<b>CONCEPTO TÉCNICO DE REVISIÓN DE ESTUDIO PARTICULAR DE AMENAZA Y RIESGO POR FENÓMENOS DE REMOCIÓN EN MASA EN FASE II</b>	Código:	<b>GPR-FT-08</b>
		Versión:	<b>04</b>
		Fecha de Revisión:	<b>21/06/2011</b>

1.1 CONCEPTO TÉCNICO No. CT:	6722
1.2 ÁREA:	Técnica y de Gestión
1.3 COORDINACIÓN:	Investigación y Desarrollo
1.4 REFERENCIA CRUZADA RADICADO FOPAE:	2012ER19311
1.5 RESPUESTA OFICIAL No.	RO – 60631

2.1 SOLICITANTE:	CURADOR URBANO No 2
2.2 PROYECTO:	URBANIZACIÓN BUENAVISTA II ETAPA
2.3 LOCALIDAD:	19. Ciudad Bolívar
2.4 UPZ:	68. Tesoro
2.5 BARRIO O SECTOR CATASTRAL:	Sector Catastral Quiba
2.6 DIRECCIÓN:	Carrera 17F No 77A-11 Sur Interior 5/6/7
2.7 CHIP:	AAA0024XCHK, AAA0024XCMR, AAA0024XCLF (*)
2.8 ÁREA (Ha):	0.602 (**)
2.9 FECHA DE EMISIÓN:	17 de Diciembre de 2012
2.10 EJECUTOR DEL ESTUDIO:	LFO Ingenieros de Suelos Ltda

## 5. PRIMERA REVISIÓN DEL ESTUDIO – Concepto Técnico CT-6722 (Diciembre 17 de 2012)

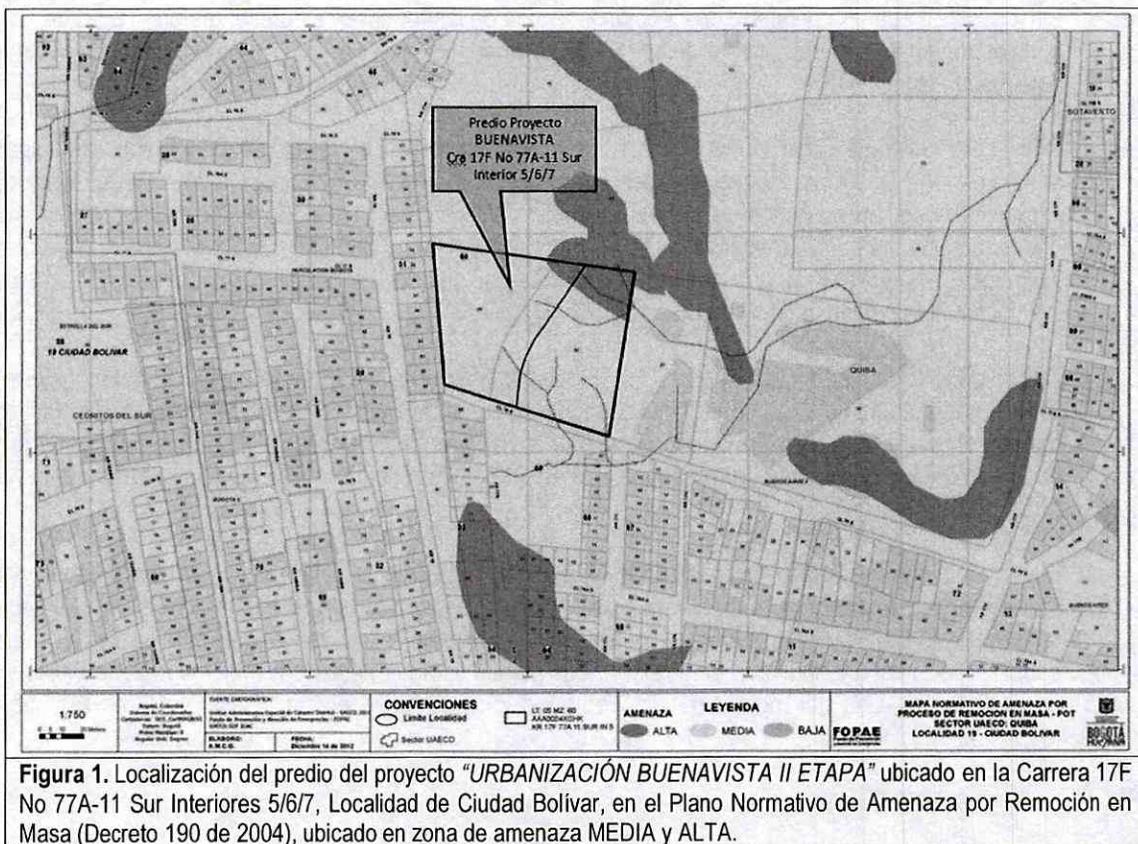
En la Figura 1 se presenta la localización general del predio ubicado en la Carrera 17F No 77A-11 Sur Interior 5/6/7, en el plano normativo de amenaza por remoción en masa del POT. El sector se encuentra en zona de AMENAZA MEDIA y ALTA por procesos de remoción en masa.
